A) Extraits de l'étude SOGREAH de juin 2002

B) EXTRAITS DU RAPPORT OMNIS STRUCTURES DE MARS 2013

C) EXTRAITS DE L'ETUDE SYSTRA DE DECEMBRE 2016

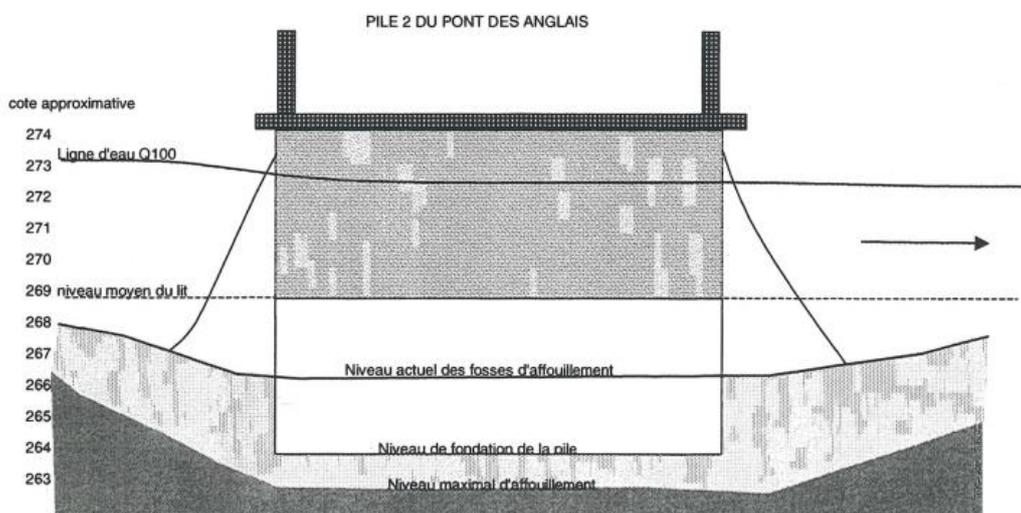
en considérant une hauteur moyenne d'écoulement $h = 4,2$ m en crue centennale, une largeur d'obstacle (B) comprise entre 2,1 m (largeur pile) et 4 m (largeur pile avec protection désappareillée et éventuellement avec embâcles), ce qui donne un affouillement compris entre 4 et 6 mètres sous le niveau moyen du lit, soit une cote atteinte de l'ordre de 263 à 265 m, à comparer avec les niveaux de fondations de la pile : 264 m NGF (voir croquis ci dessous).

Ce calcul approché montre que les niveaux potentiels d'affouillements sont à la même cote, voire sous les fondations du pont et que l'absence d'une protection efficace peut entraîner une fragilisation de l'ouvrage au cours de crues successives.

Illustration 10. Vue en plan pile

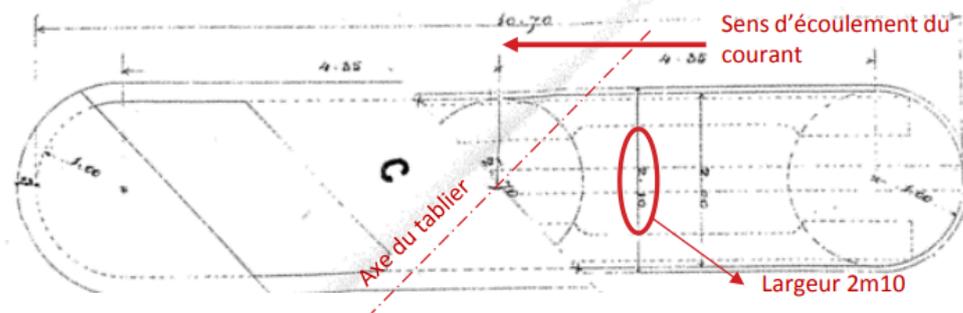
- la largeur d'impact de l'eau sur la pile a été prise égale à 4m par OSC. Sur cet ouvrage, les piles sont orientées dans le sens du courant, et la largeur de la pile est de 2.1m :

La justification dans la note de la largeur de 4m est assez sommaire et semble correspondre à la prise en compte des embâcles. Cette approche paraît erronée puisque l'effet des embâcles est calculé séparément dans cette note.

- l'effort de courant a été surévalué :
 - la hauteur d'application de la charge de courant sur la pile ne doit pas considérer les affouillements, par conséquent doit être réduite de 9.2m à 4.2m,
 - la largeur d'impact doit être limitée à 2.1m au lieu de 4m.

L'effort de courant agissant sur la pile obtenu par OSC atteint ainsi 21.3T ; nous obtenons de notre côté à 5.3T.
